高浜発電所発電用原子炉設置変更許可
(1号及び2号原子炉施設の変更)
【使用済燃料ピットの未臨界性評価の変更】

審査会合における指摘事項の回答
(最大流量の設定について)

2019年12月17日

関西電力株式会社

図 使用済燃料ピット漏えい発生時の対応手順 (技術的能力1.11より抜粋)

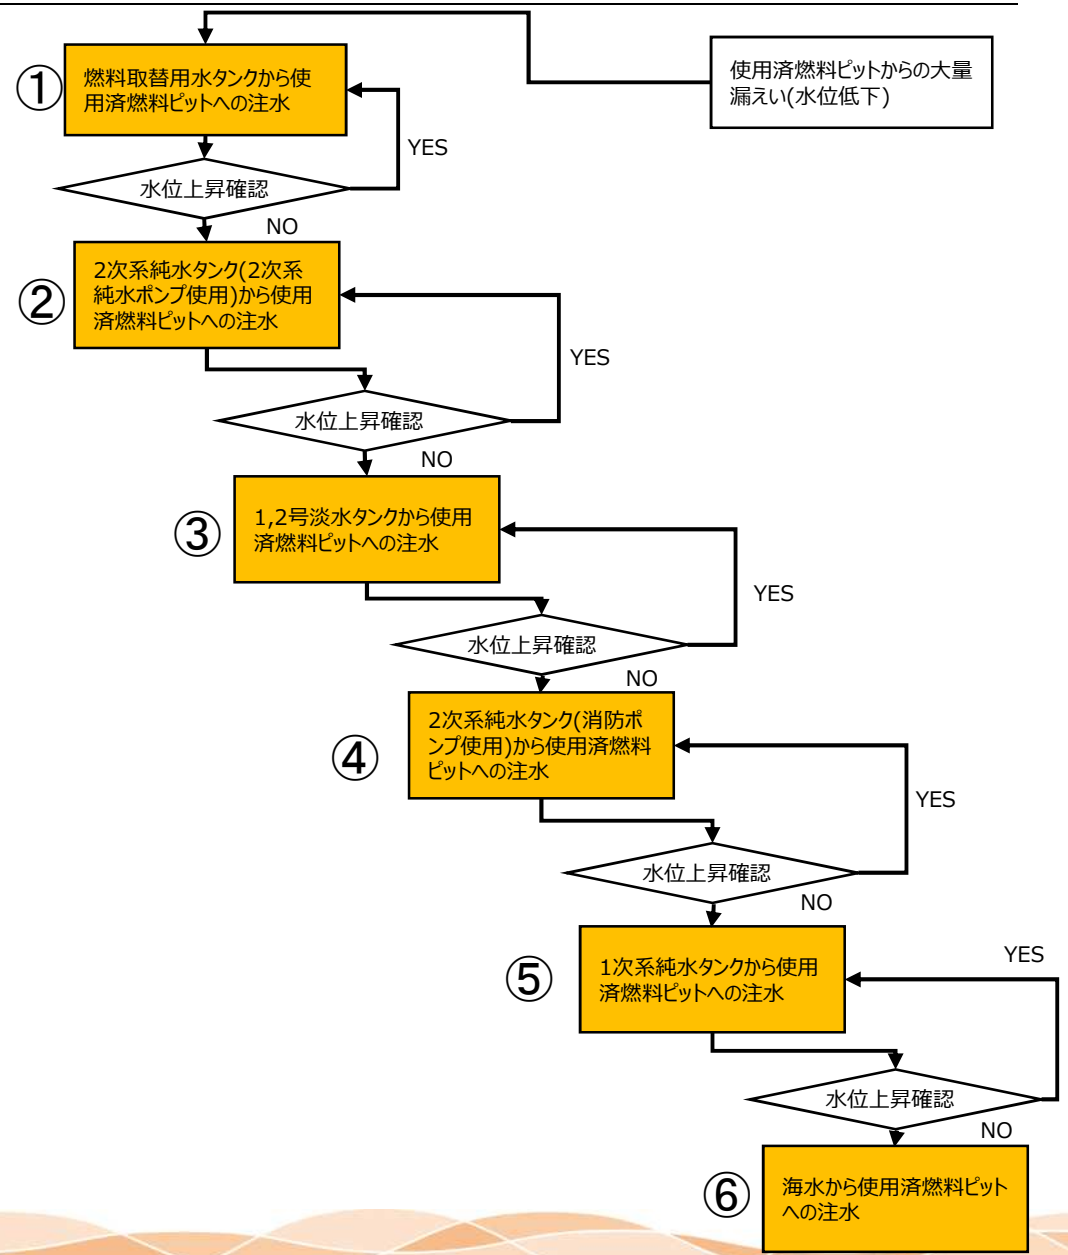
No.	指摘事項	備考
1	大容量ポンプの基数等から現実的に想定しうる大規模漏えい時の最大流量（注水および放水）の考え方を整理し、説明すること。	今回ご説明
2	燃料集合体への放水について、放水が狭い領域に集中するケースも想定し評価すること。	—
3	評価にあたっては、燃料棒外表面に形成される液膜厚さ（液膜厚さの評価式を含む）、液滴の落下速度、液膜と液滴の割合等の不確かさを考慮すること。	—
4	2相モデル（気相と液相）で気相部水密度を変化させた場合の実効増倍率の影響を評価すること。また、燃料配置を変更したことによる評価の適切性を示すこと。	—
5	評価体系や反射体による保守性を説明すること。	—
6	スプレイ水の液膜または液滴への分配による影響を示すこと。	—
7	新燃料を外側に配置する領域管理について、臨界や運用上の考え方を整理し、説明すること。	—

○SFPへの注水は、右図の判断フローのとおり、水位上昇が確認できなければ、順次後段の手順へ移行することとしているため、最大の注水流量として、以下の6つ全ての合計流量を想定することとする。

- ①燃料取替用水タンクから使用済燃料ピットへの注水
- ②2次系純水タンク(2次系純水ポンプ使用)から使用済燃料ピットへの注水
- ③1,2号機淡水タンクから使用済燃料ピットへの注水
- ④2次系純水タンク(消防ポンプ使用)から使用済燃料ピットへの注水
- ⑤1次系純水タンクから使用済燃料ピットへの注水
- ⑥海水から使用済燃料ピットへの注水

図 放水砲の放水軌跡（最大射程および最小射程）および着水範囲

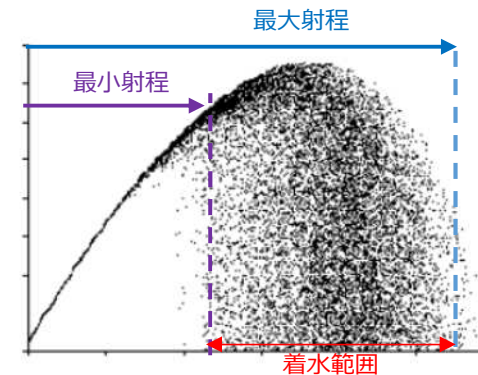
○ 片号炉のみが被災した場合、被災していない号炉向けの放水砲の水が、被災した号炉のSFPに流入する可能性は否定できないことから、被災していない号炉向けの放水砲からの流入量について検討した。

- 被災していない号炉向けの放水砲設置位置から被災号炉のSFPまでの距離約□mに対し、放水砲の上下角度を最大射程(水の到達距離)が長くなる約30°として放水した場合の最大射程は約□mであるため、一部の放水はSFPに流入する可能性がある。
- しかし、以下に示すとおり、被災していない号炉からの放水による流量は、限定的であることから考慮しないこととする。
 - ・ 放水の着水範囲と、被災していない号炉向けの放水砲から被災号炉のSFPまでの距離を比較すると、放水の大半がSFPに到達する前に地面に落下すると考えられる。
 - ・ また、放水された水の密度は着水範囲の中央部が高く、最大射程付近では放水された水の密度は低くなるため、SFPに流入する量はさらに低下する。
 - ・ その上、仮に建屋が全壊したとしても、がれき類が存在すると考えられるため、SFPに流入する量はさらに限定的となる。
